要 望 書

1. 流雪溝の改良について

(1) 市道犬薮7号線流雪溝改良について

末広町(加藤衣料店裏)～今町4区町内公民館～藤井則一宅 間 90.9m

| 添付－1 | 現地見取図 |

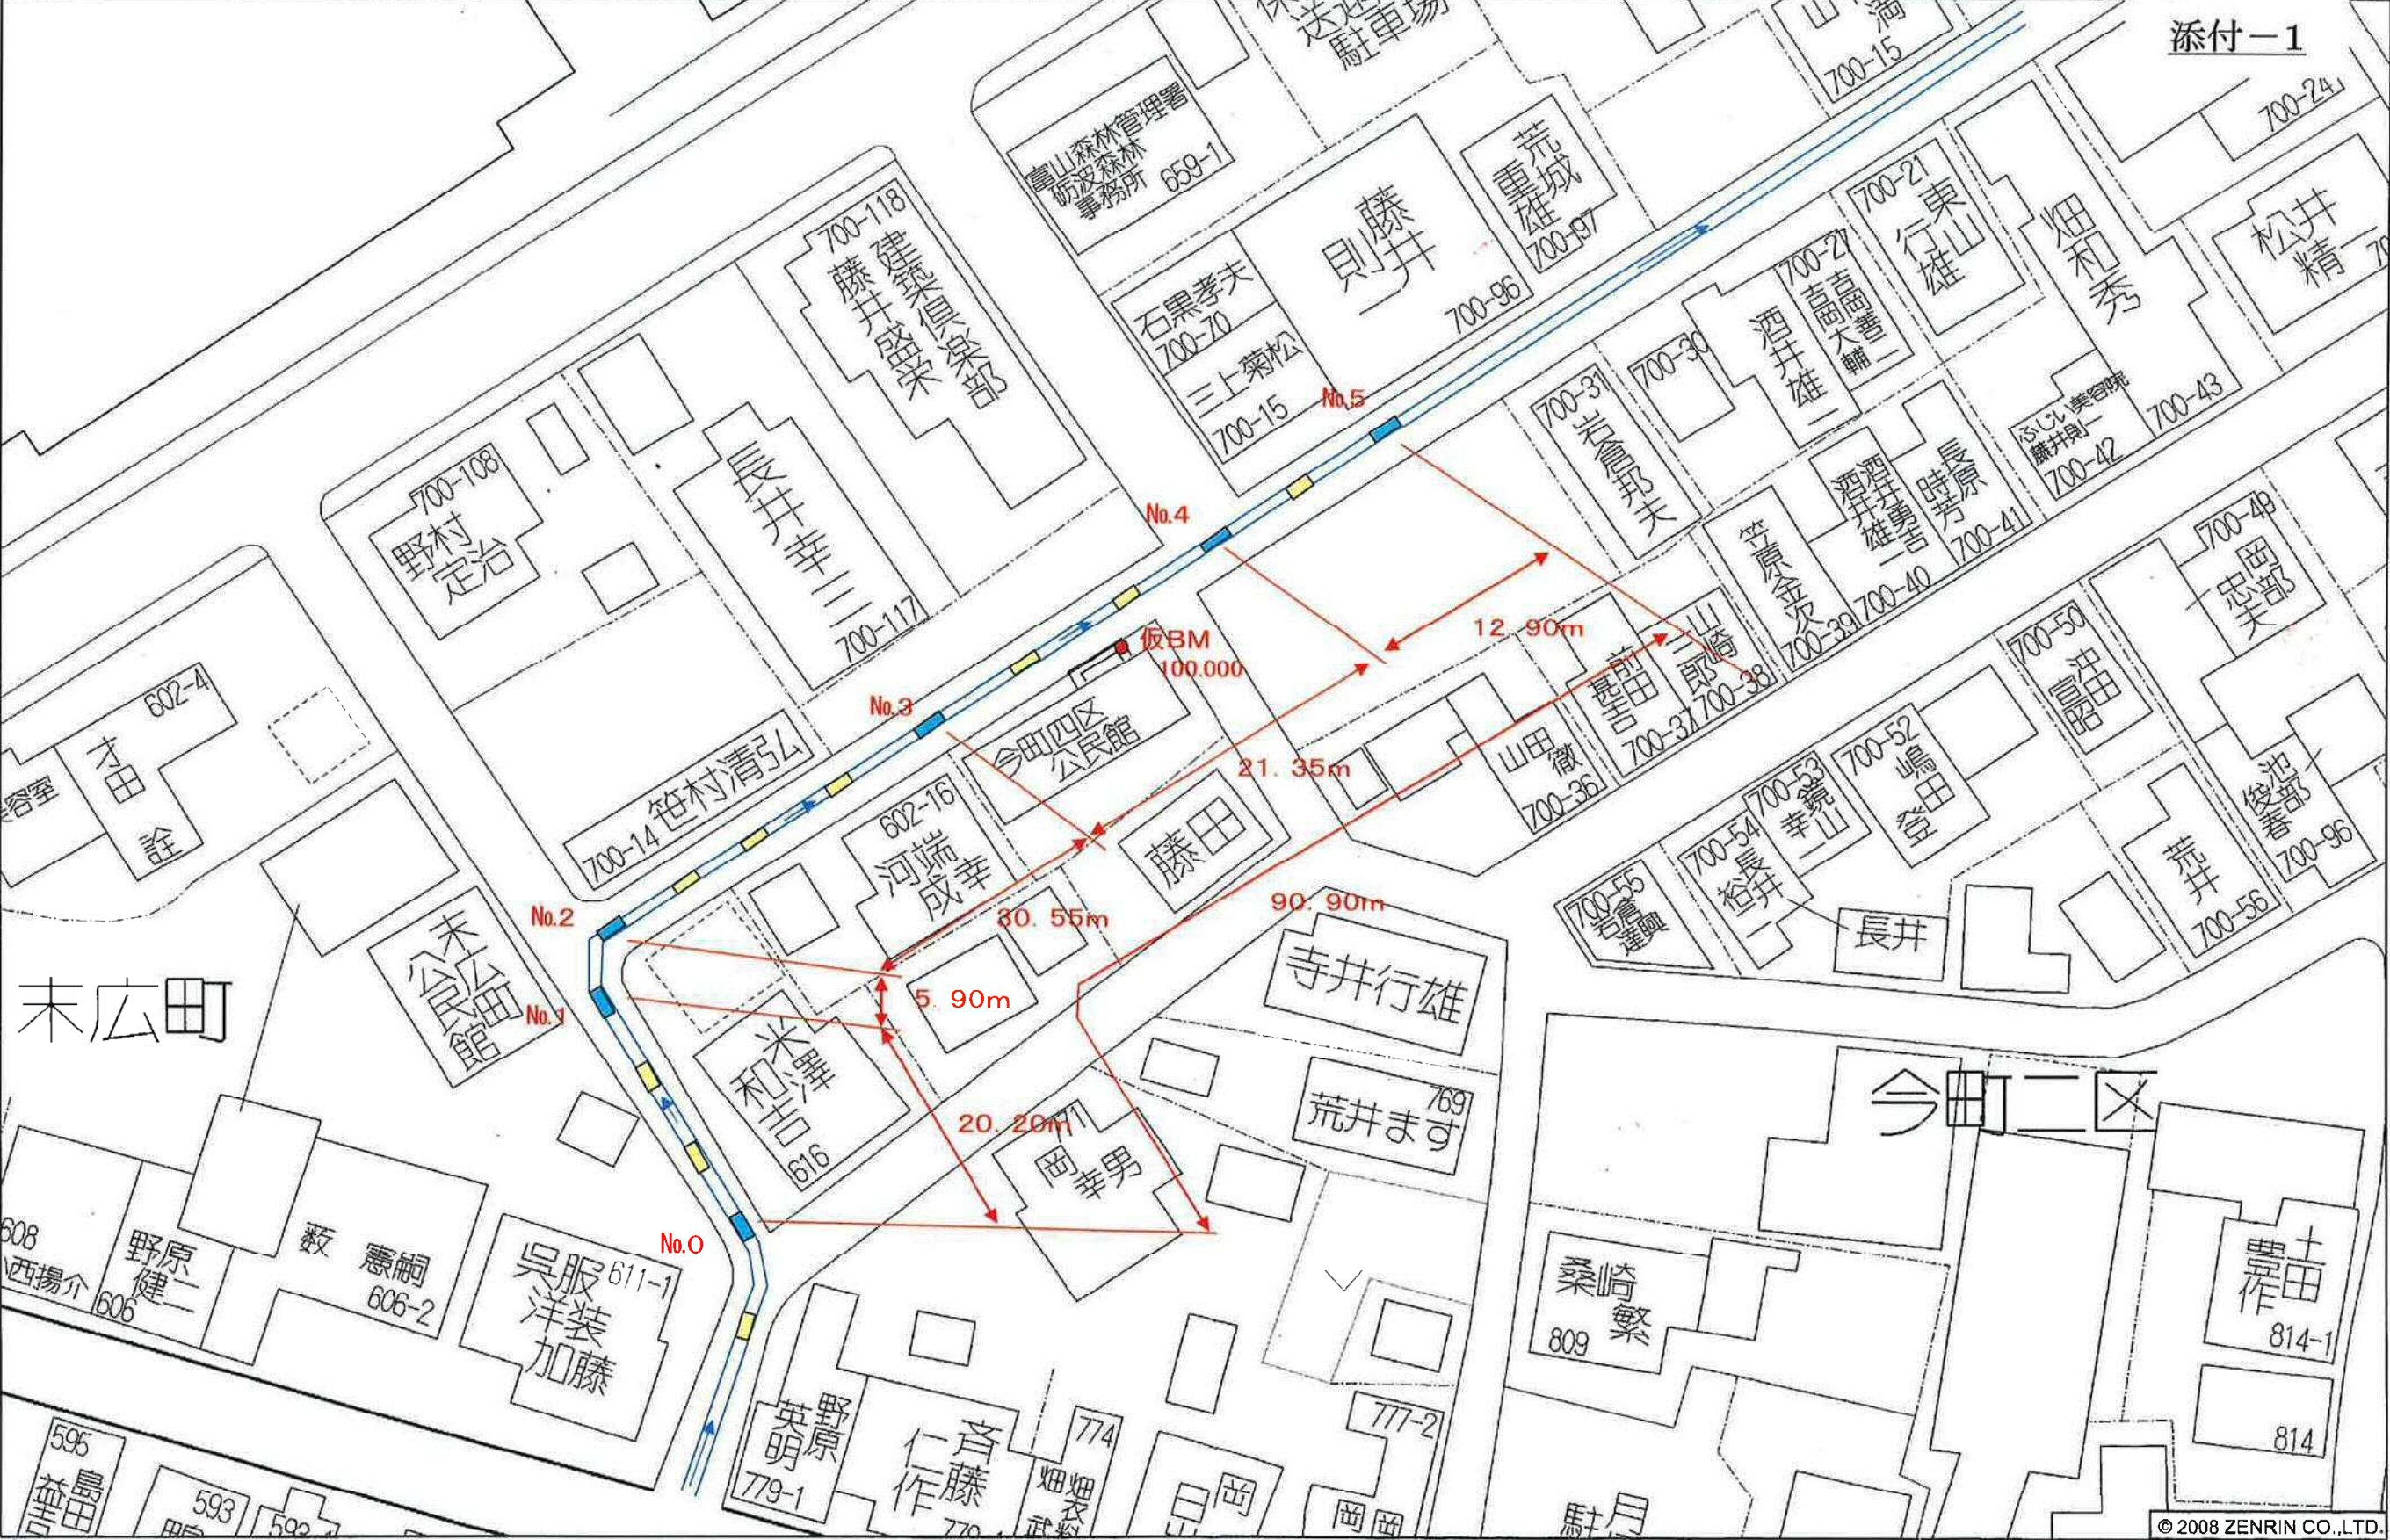
冬期間の降雪期におきまして、当該流雪溝を利用して沿線住民が路上に堆積した積雪を処理しております。しかし、常時通水が不可能な現状でありまして、別紙見取図(添付－1)の公民館交差点付近で流雪溝が閉塞状態となり、路面上へグレーチングを通して流水が溢れ出たり、グレーチングそのものを隆起させる状況を発生させております。

よって、可変側溝によりますNo.0～No.4更にはNo.0～No.5までの区間を改良していただきたく望むところであります。

| 添付－2 | 当該流雪溝区間の縦断図 |

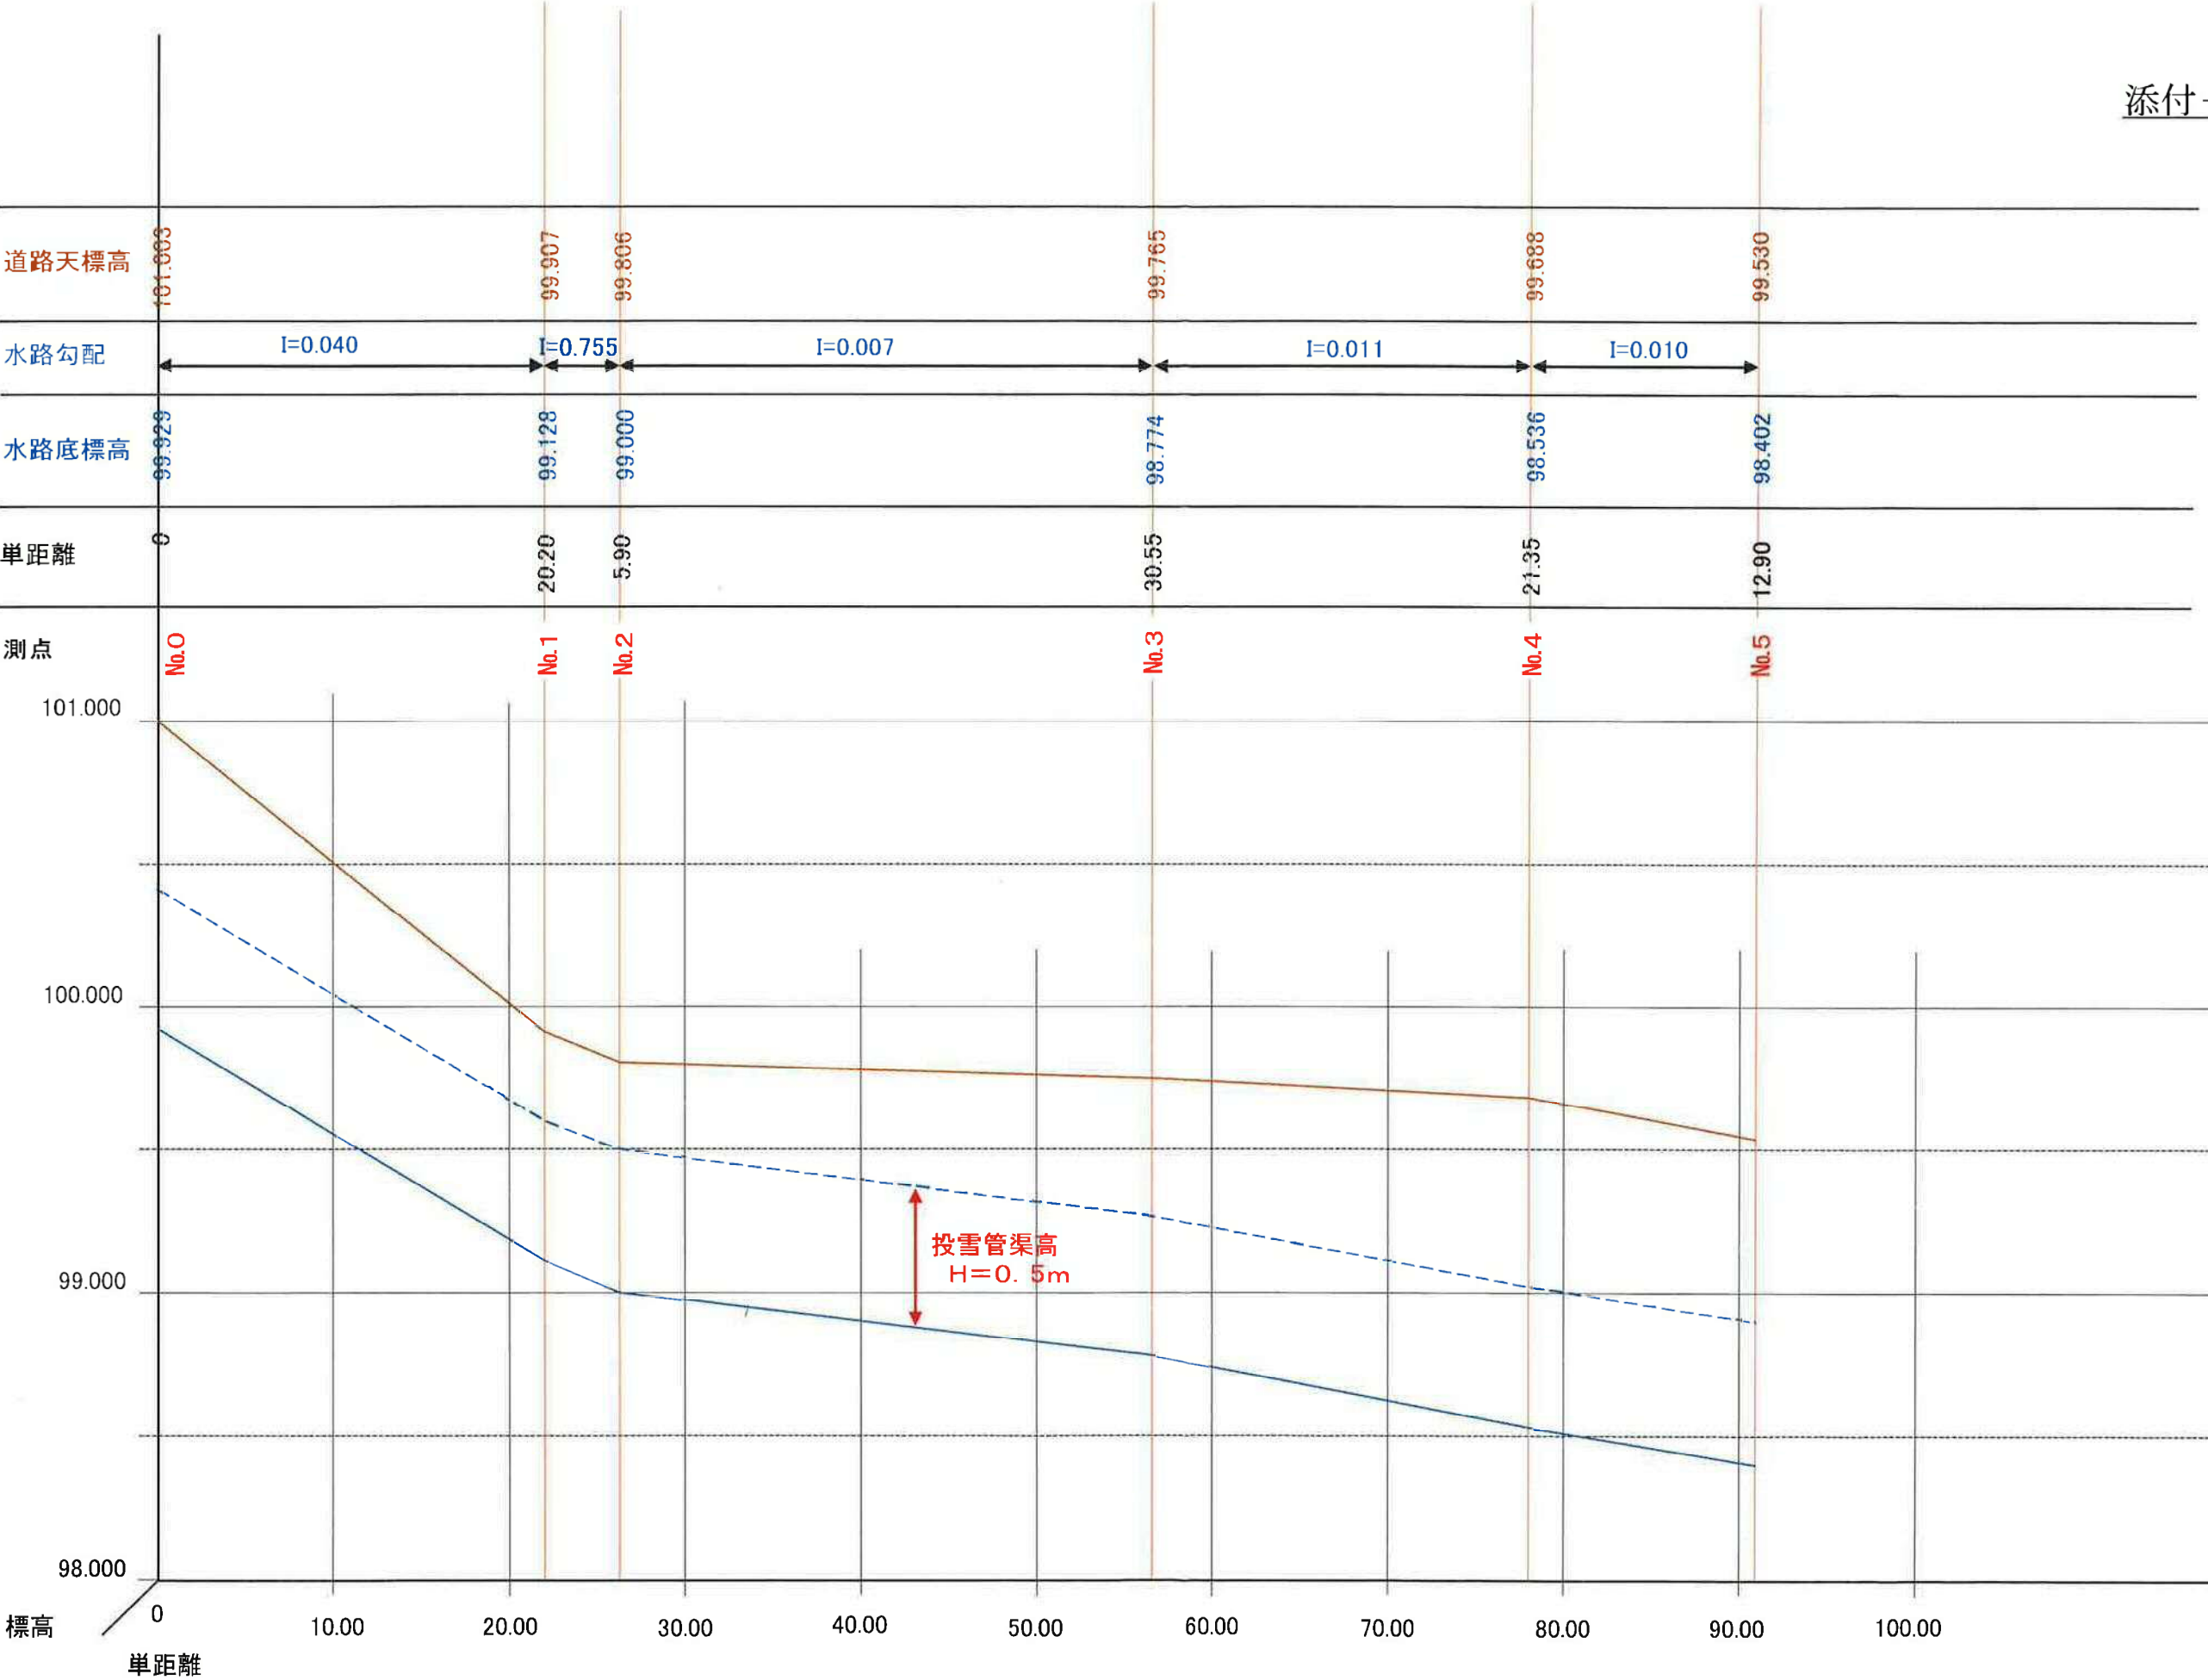
- 1) 流雪溝を流れる流水量の不足
- 2) 別紙見取図(添付－1)及び別紙縦断図(添付－2)を見ていただければ一目

瞭然でありますが、No.0～No.4までの水路勾配の不均等に起因する各測点間の流速不一致。
